GEMEINDE OFFENBERG  
FASSUNG VOM 28.04.2021

BEBAUUNGSPLAN „RIEDPOINT NORD“  
DECKBLATT NR. 2

### **DECKBLATT NR. 2**

## 7. Baugebiet "Riedpoint Nord" Deckblatt 2

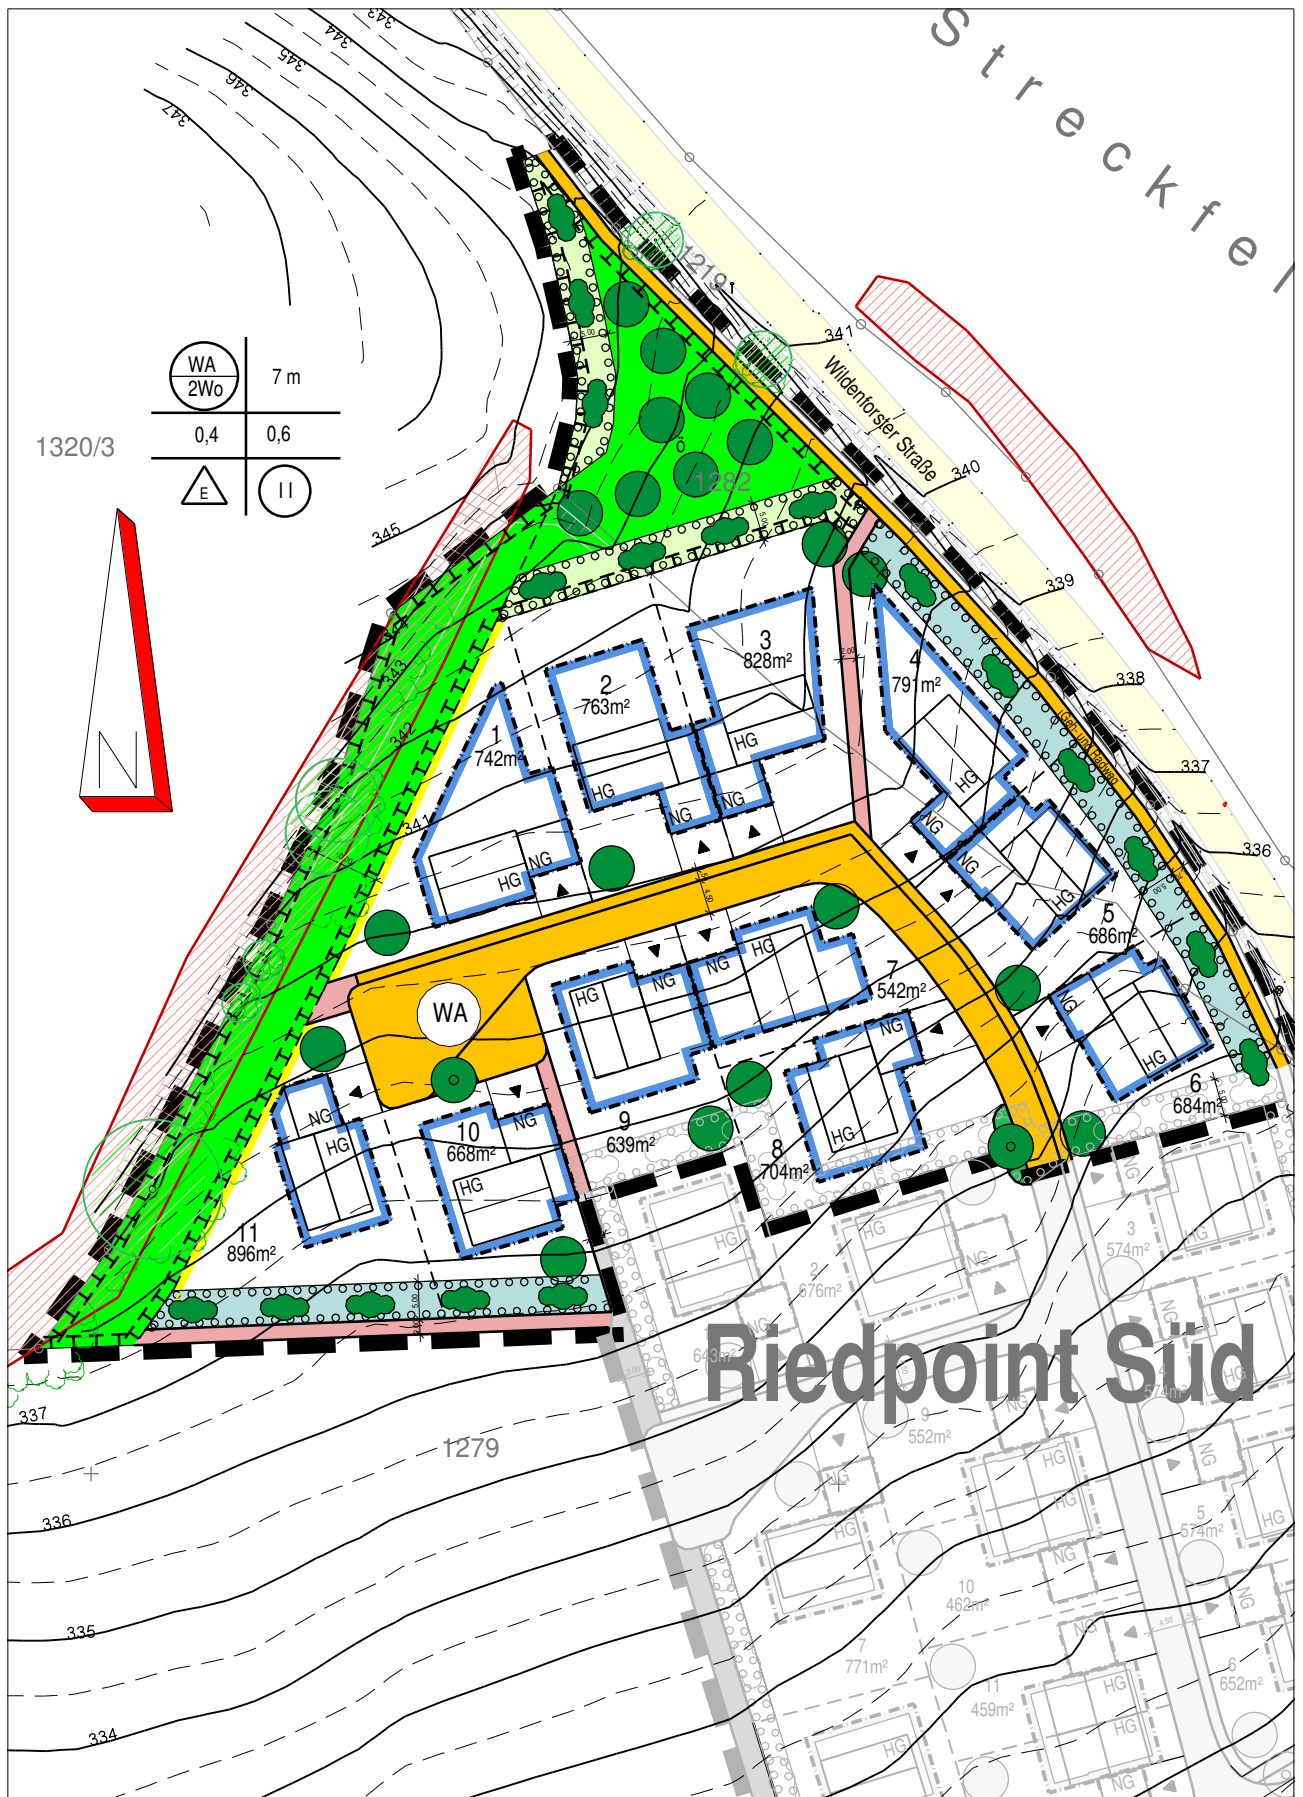
Um dem oben dargestellten Wunsch entgegen zu kommen und trotzdem die städtebauliche Grundkonzeption des Baugebietes wahren zu können, wurden die Baufenster für die Garagen jeweils um ein vertretbares Maß nach hinten in das Grundstück hinein vergrößert. Somit können die Garagen nach hinten, von der Straße abgewandt, um Nebengebäude erweitert werden, bzw. können die Garage teilweise auch um dieses vertretbare Maß nach hinten in das Grundstück gerückt werden.

In diesem Zug wurde auch die bisher durchgeführte Unterscheidung der „Baugrenze“ (Festsetzung 4.3.1) und der „Flächen für Garagen und Nebengebäude“ (Festsetzung 4.3.2) aufgehoben.

Die Festsetzung 4.3.2 entfällt, weiterhin gelten die Festsetzungen des Bebauungsplanes „WA- Riedpoint Nord“.
